Przedsiębiorstwo Komunikacji Miejskiej,
Sp. z o.o. w Gliwicach
ul. Chorzowska 150, 44-100 Gliwice

PKM DT/ TT/ 0038/2021

dot.: Dostawa piętnastu fabrycznie nowych niskopodłogowych przegubowych autobusów komunikacji miejskiej w 2021 roku dla PKM, Sp. z o.o. z siedzibą w Gliwicach - sprawa nr PN/UZP/TT/2/2020

Zamawiający udziela odpowiedzi na pytania, które wpłynęły od Wykonawców:

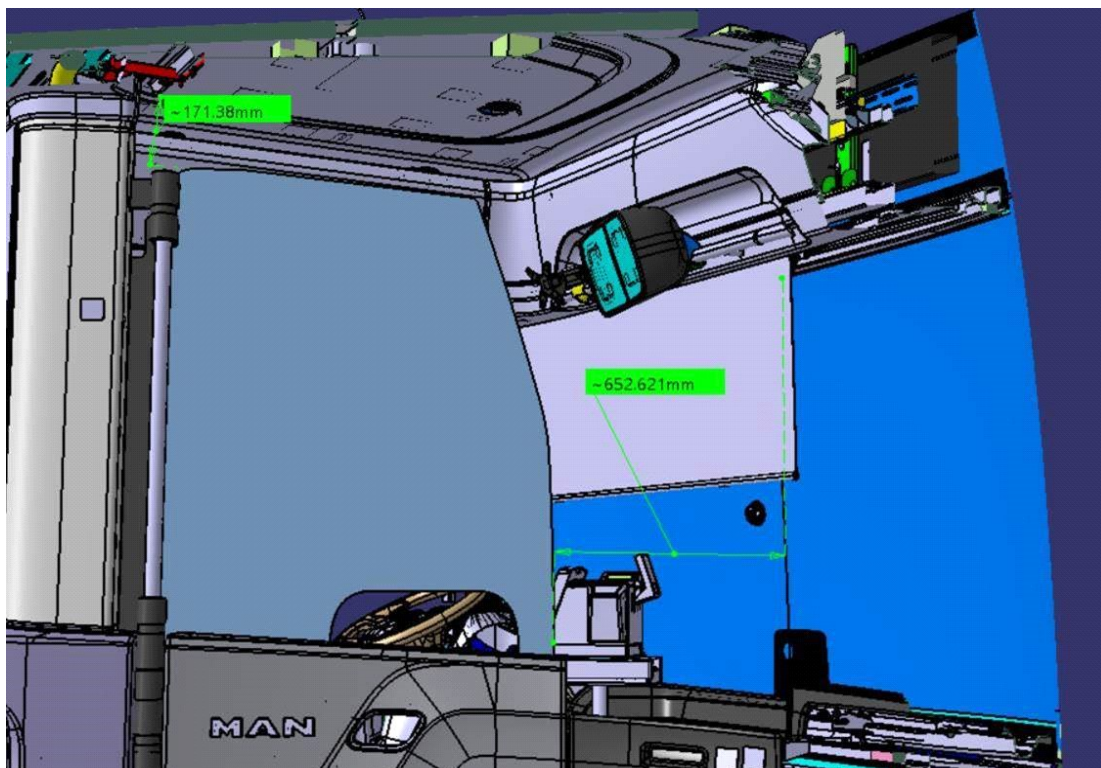
Podajemy wymiary zgodnie z rysunkiem pogładowym załączonym w SIWZ:

d- ok 72 cm

e-ok 65 cm

**Odpowiedź nr 74:**

Zamawiający dokona odpowiedniej zmiany w treści SIWZ.
